改善箇所説明図

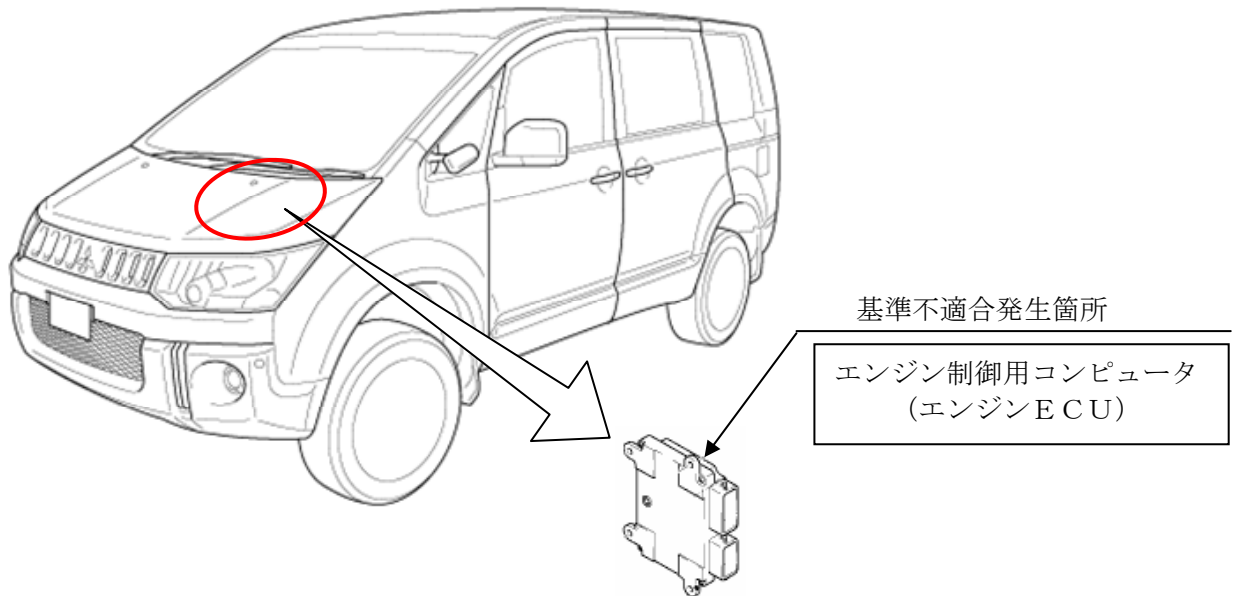
エンジン制御用コンピュータ（エンジンECU）において、制御プログラムが不適切なため、エアコンを作動させた状態で、アクセルペダルを踏まずハンドルを操作しながら車を移動させた場合（例：車庫入れ時など）、ブレーキ倍力装置の負圧が不足し、ブレーキペダル踏力が増大し、制動距離が延びるおそれがある。

全車両、エンジンECUのプログラムを対策プログラムに最新化する。

なお、改善措置用部品の供給に時間を要することから、当面の暫定措置として、全ての使用者に対し、車庫入れ時など極低速でほとんどアクセルペダルを踏まず車両を移動するような状況では、エアコンをOFFして頂くよう要請する。

識別：運転席ドア側ロアヒンジの下側取付けボルトの頭部に、白または黄色のペイントを塗布する。
